**INFORME COMISIÓN TÉCNICA DE LA LICITACIÓN PÚBLICA N° 03/2024
CONTRATO MARCO CARROS NFPA 1900 ESCALAS MECÁNICAS,
PLATAFORMAS AÉREAS Y TORRES DE AGUA.**

Anexo I: aclaraciones

a) Oferta C10-TOMO#2 HRET 54' PUMPER EX6185

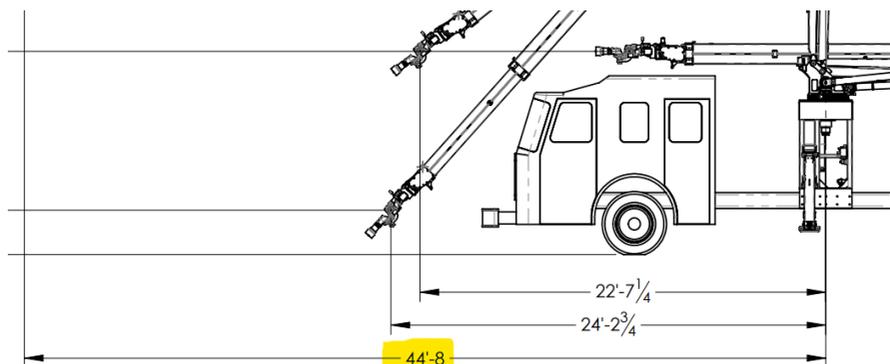
- **Aclarar:** el alcance horizontal de la torre de agua, ¿es de 37,5 pies o 44 pies? En caso de ser de 37,5 pies debe adjuntar un nuevo diagrama de alcances.

RESPUESTA: EL ALCANCE HORIZONTAL MÁXIMO DEBE SER DE APROXIMADAMENTE 37,5 PIES [11,4 M], MEDIDO DESDE EL CENTRO DE ROTACIÓN DE LA PLATAFORMA GIRATORIA.

MEMORIA TÉCNICA C10-B

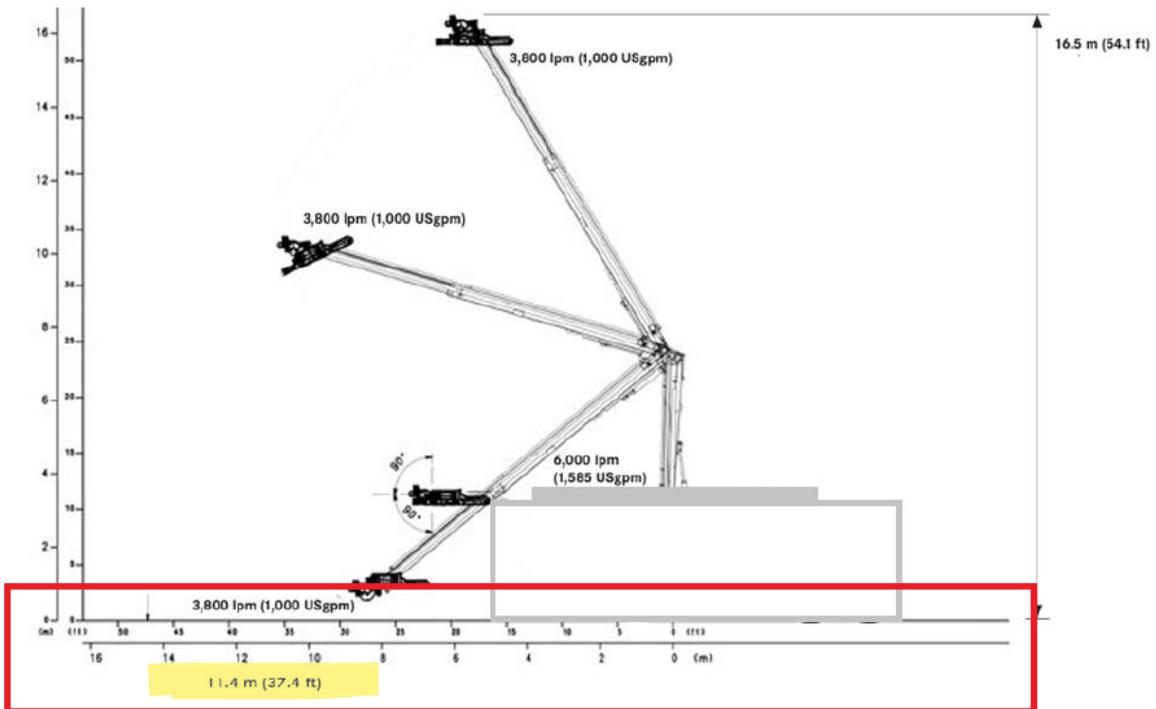
PREGUNTA: PUNTO 3.7. / 3.7.3 / 3.7.4 / 3.7.5

RESPUESTA: 0 GRADOS A SUPLIR / ANCHO TOTAL DEL SISTEMA DE ESTABILIZACION DE (11' 9") 3481 MM / SI PERMITE ESTABILIZACION ASIMÉTRICA DE UN DESPLIEGUE DE 3149 MM COMO MÍNIMO A UN MÁXIMO APROX. DE 3481 MM ES DECIR SE PUEDE GENERAR UNA DIFERENCIA DE DESPLIEGUE DE 332 MM ENTRE UNO Y OTRO ESTABILIZADOR

CONTROLES DE ESTABILIZADORES ELÉCTRICOS

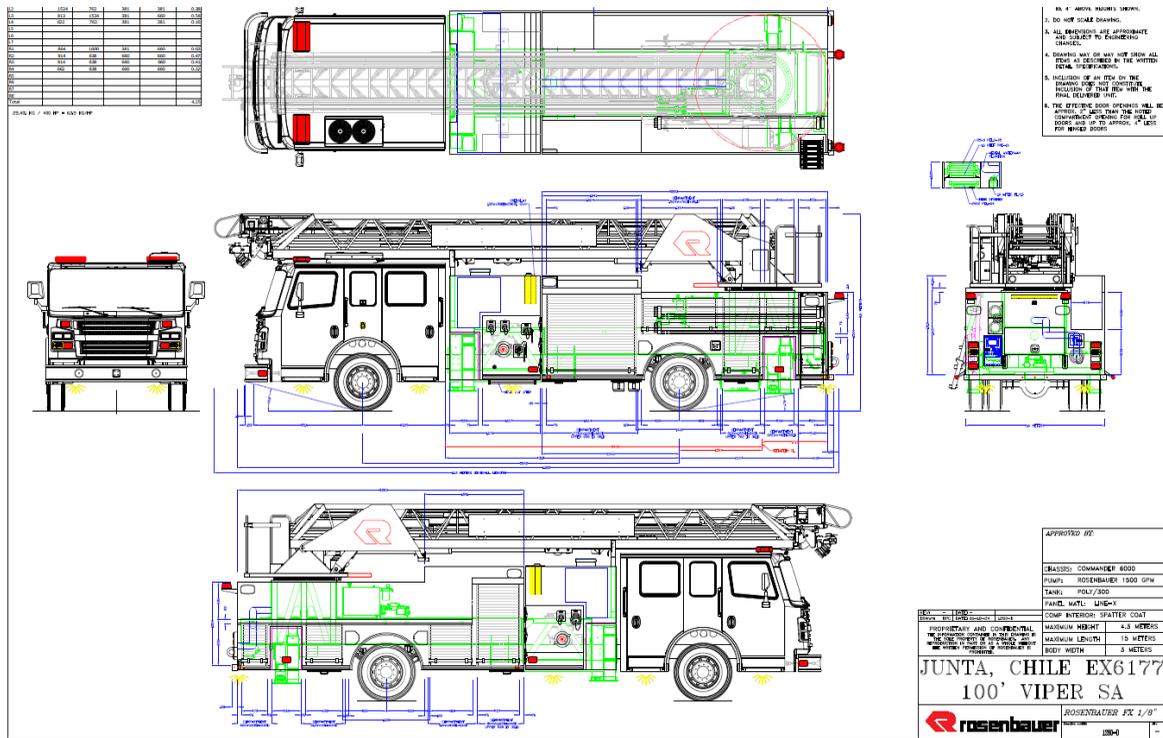
RESPUESTA: DECLARADO EN PAG. 72 3ER PARRAFO

La unidad aérea estará equipada con cuatro (4) estabilizadores de salida y bajada. Estas unidades estarán equipadas con válvulas eléctricas de control de estabilizadores activadas por interruptores basculantes momentáneos. Los controles estarán ubicados en la parte trasera y exterior del chasis. Esta ubicación le dará al operador una visión y control completos de cada estabilizador.

DIAGRAMA CORRESPONDIENTE A LA UNIDAD PAG 59 MEMORIA TÉCNICA

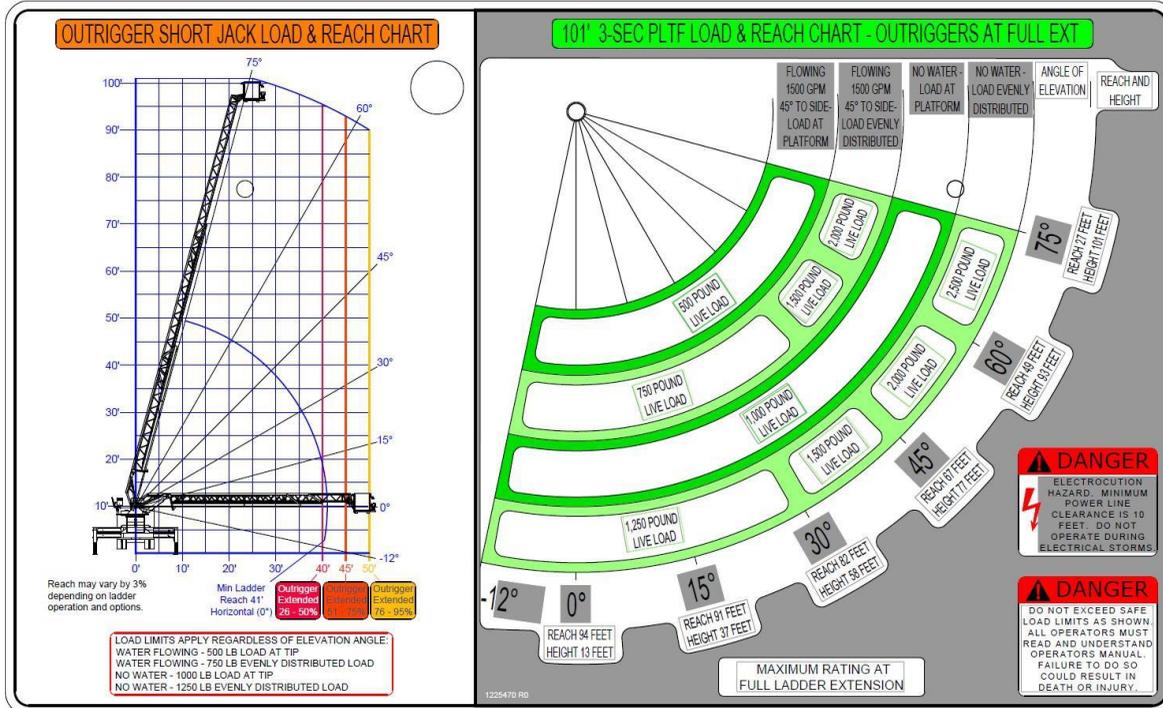
Operación en grados

La plataforma articulada telescópica deberá ser capaz de ser operada con todas sus capacidades nominales hasta 5 grados fuera de nivel con la plataforma giratoria nivelada tanto como sea posible mediante la colocación de los estabilizadores. La operación más allá de este límite quedará a discreción del operador.
